品番	SS 61BFBFS	品名	手洗付密結タンク	1 / 4
----	------------	----	----------	-------

衛生陶器補修品互換性情報		No. E0001					
件名 ボールタップフィルターの互換性（確認手順）							
対象製品 SH50/51系・SS50/51系・SH60/61系・SS60/61系・SH110/111系BA・SS110/111系・SH112/113系・SS112/113系・SH260/261BA・SS260/261系							
ピュアレストQR/EX系タンクのフィルター一部確認手順							
手順①. タンク品番を確認する。							
A(販売期間:2004年2月~2006年3月) 洗浄水量:大8L/小6Lのタンク SH110/111BA等(品番末尾Sなし) SS110/111BFBF等(品番末尾Sなし)	B(販売期間:2005年12月~2006年10月) 洗浄水量:大8L/小6Lのタンク SH50/51系、SS50/51系 SH110/111BAS等(品番末尾S付) SS110/111BFBFS等(品番末尾S付)	C(販売期間:2006年11月~) 洗浄水量:大6L/小5Lのタンク SH60/61系、SS60/61系 SH260/261系、SS260/261系					
手順②. ボールタップ形状を確認する。	D(販売期間:2005年12月~2011年3月) 洗浄水量:大10L/小8Lのタンク SH112/113系、SS112/113系						
ア例)HH06012(廃):流路が2系統  水の流路が手洗・補給水側と吐水口側でに分かれている	イ例)HH06012R(廃):流路が1系統  ふさぎふた付 水の流路が手洗・補給水・吐水口と全て一緒の方向	ウ例)HH06021/R/S/N/Z:流路が1系統  ふさぎふたなし 本体自体でふさがれている 水の流路が手洗・補給水・吐水口と全て一緒の方向					
手順③. フィルターユニットを選定する。							
手洗付変更ユニット:HH11017(廃) 手洗無変更ユニット:HH11018(廃) ※当該箇所故障の際はボールタップごと交換	手洗付変更ユニット:HH11036RZ 手洗無変更ユニット:HH11037Z	手洗付変更ユニット:HH11049N 手洗無変更ユニット:HH11048S					
フィルターユニット (手洗付・無共用):HH11014R	手洗付フィルターユニット:HH11034N 手洗無フィルターユニット:HH11035N	手洗付フィルターユニット:HH11047R 手洗無フィルターユニット:HH11046R					
フィルターユニット特長  69.5	この2期間は、形状での判別が困難です。 手順②のボールタップ形

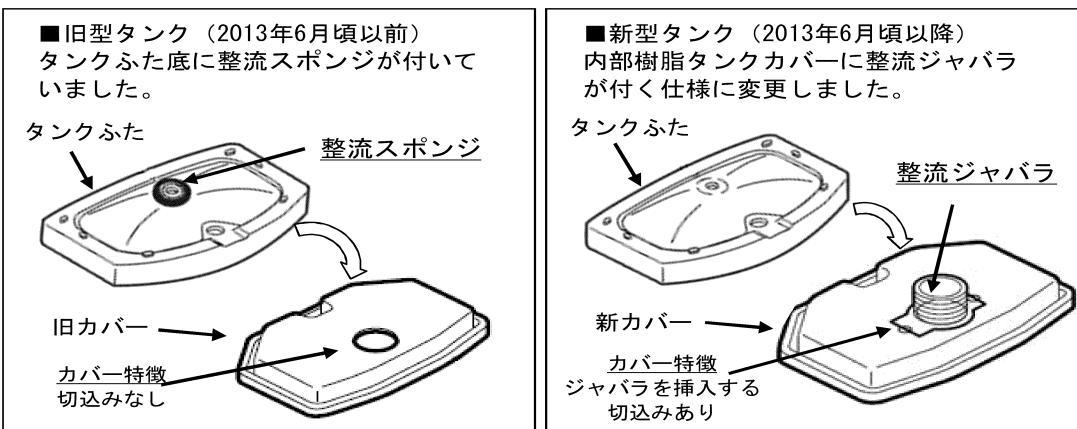
タンクふた底の違い

■対象製品のタンクふたには、ふた底に整流スポンジが付いているものと、付いていないものがあります。2013年6月頃から順次整流ジャバラ式に切り替えられています。
(新旧でカバー形状は異なりますが、整流ジャバラのみの取り替えは可能です)

- 現行製品は整流ジャバラ式に切り替わっていますので、整流スポンジは付いていません。
- 現在のタンクふた、陶器タンク式、内部樹脂タンク式、内部樹脂カバーのみの補修品には、整流ジャバラが付いていますので、補修の際、タンクふた底に整流スポンジが付いている場合は、はがして整流ジャバラ式に切り替えてください。
- 整流スポンジを付けたまま整流ジャバラ仕様のカバーを付けると、ふたが浮いてがたつきや漏水の原因となりますので、必ず整流スポンジは、はがしてください。
- 既に整流ジャバラが付いている製品に対して、補修品を手配すると整流ジャバラがだぶる場合があります。その場合は破棄ください。
